# Groot Wezenland 36 te Zwolle

## Gemeentelijk monument

## Bouwstop opgelegd 12 mei 2016 en legalisatie onderzoek gestart;

Doorsnede nieuw opbouw dakschil

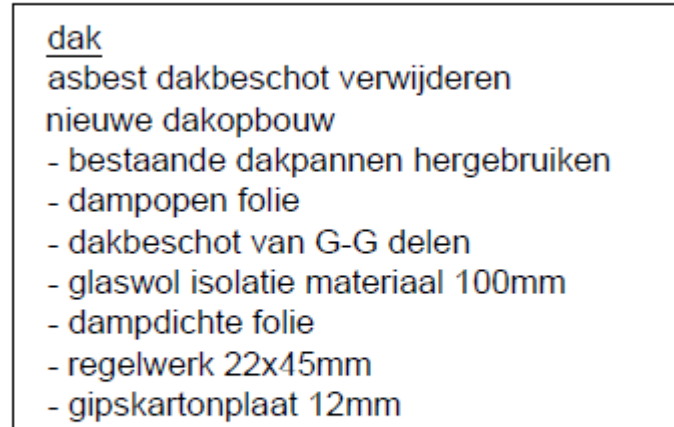
- De verwijderde sporenkap is onderdeel van de eerste bouw fase maar bleek niet meer volledig intact.
- De verwijderde sporenkap is niet uniek.
- Door het plaatsen van de nieuwe kap verandert het beeld van het exterieur niet.
- De kapconstructie sluit passend aan op de aangrenzende kappen.
- De toegepaste constructie is na aanpassing van het detail dakafsluiting versie 1.12 constructief en bouwtechnisch deugdelijk.

- De verwijderde sporenkap is onderdeel van de eerste bouw fase maar bleek niet meer volledig intact.
- De verwijderde sporenkap is niet uniek.
- Door het plaatsen van de nieuwe kap verandert het beeld van het exterieur niet.
- De kapconstructie sluit passend aan op de aangrenzende kappen.
- De toegepaste constructie is na aanpassing van het detail dakafsluiting versie 1.12 constructief en bouwtechnisch deugdelijk.

• De kapconstructie is nu in overeenstemming met de bestemmingsplanvoorschriften en kan volledig intact.

• De verwijderde sporen op is niet uniek.

• Het plaatsen van de nieuwe kap verandert het beeld van het exterieur niet.

• De kapconstructie sluit passend aan op de aangrenzende kappen.

• De toegepaste constructie is na aanpassing van het detail dakafsluiting versie 1.12 constructief en bouwtechnisch deugdelijk.

**Welstand / monumentencommissie adviseert negatief.**

- Casco hoort bij de exterieurbescherming.**
- Beoordelen al ging het nog om de situatie voor de overtreding**

**CONCLUSIE** De welstands-**Z**monumentencommissie concludeert dat het ingediende plan leidt tot een onaanvaardbare aantasting van monumentale waarden, maar niet in strijd is met redelijke eisen van welstand.

**Vergunning wordt verleend in afwijking van het advies van Welstand/ monumentencommissie;**

**gemotiveerd afgeweken door afd  
Monumentenzorg,  
verdere schade aan monument voorkomen;  
historische daksporen zijn niet terug te  
plaatsen.**
